Museal udtalelse i forbindelse vådområdeprojekt Rousthøje Ønske om flere oplysninger vedr. genslyngning/ Frigivelse af det øvrige område.

Opdateret museal udtalelse i forbindelse Vådområde Roussthøje (ARV K 2026-0042 og ARV K 2023-0077)

Kort Varde Kommune - projekt område.

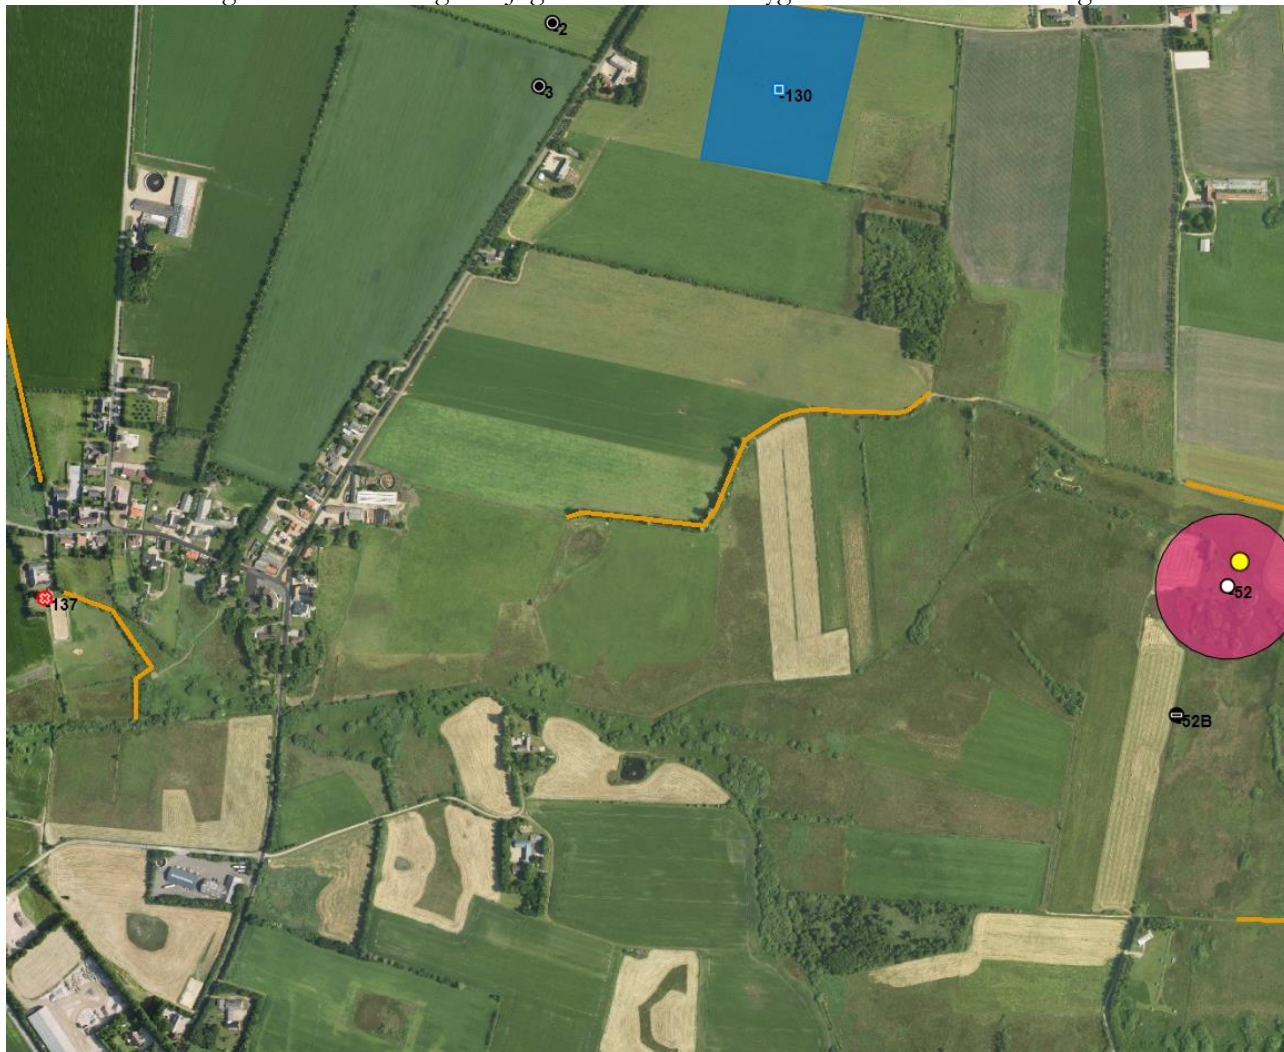
Mange tak for din henvendelse, hvor det fremgår at Varde Kommune ønsker at skabe et vådområde beliggende syd og øst for landsbyen Rousthøje, og vest for Roust Mose. Området er delt af Byvejen. Vest for Byvejen er projektet afgrænset af Roust Møllebæk mod nord og Byvejen mod syd. Øst for Byvejen er projektet afgrænset af Roust Møllebæk og Gunderup bæk mod syd og Byvejen mod nord. Projektet handler om at genskabe den naturlige hydrologi i området. Dette gøres ved at der enten lukkes et antal interne grøfter eller de føres på terræn. Der lukkes ligeledes en række interne dræn og udefra kommende dræn lukkes og ledes, i fordelerrender, på terræn indenfor projektområdet. Drænene knuses. En grøft genslynges ind gennem projektområdet.

Arkæologi Vestjylland har gennemført arkivalsk kontrol med henblik på om der er risiko for kendte såvel som ukendte fortidsminder i forbindelse med gennemførelsen af projektet.

Figur 2 – Kort over detailprojekteret vandløbstracé

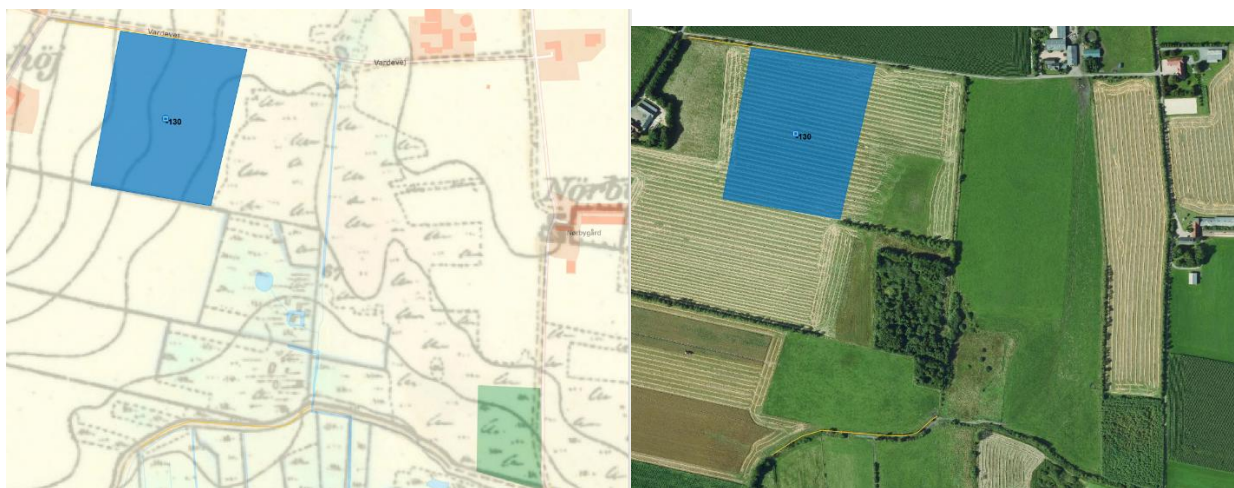
Mange tak for det tilsendte, hvor placeringen af genslyngningen af vandløbet er præcisere. Det er yderligere oplyst at vandløbet vil følge den laveste kote gennem området. Jf. nedenstående kort.

Den arkivalske kontrol viser, at der er registreret en jernalderboplads i området. Blåt område på nedenstående kort. Vi kender ikke dens præcise udbredelse. Men det er ikke sandsynligt at den strækker sig ned i det laveste område hvor der tidligere har været mose og eng, jf. nedenstående kort fra Fund og Fortidsminder – Høje målebordsblade.

Vi vil således vurdere, at der ikke er særlig stor risiko for at forstyrre væsentlige fortidsminder i forbindelse med genslyngning af åen eller de andre anlægsarbejder i forbindelse med vådområdeprojektet.

Vi ønsker derfor ikke en forundersøgelse, men skal gøre opmærksom på, at hvis man i forbindelse med anlægsarbejdet støder på noget af arkæologisk interesse skal Arkæologi Vestjylland straks kontaktes. En undersøgelse i den forbindelse skal ikke finansieres af bygherre, da man på forhånd har fået området frigivet af museet.
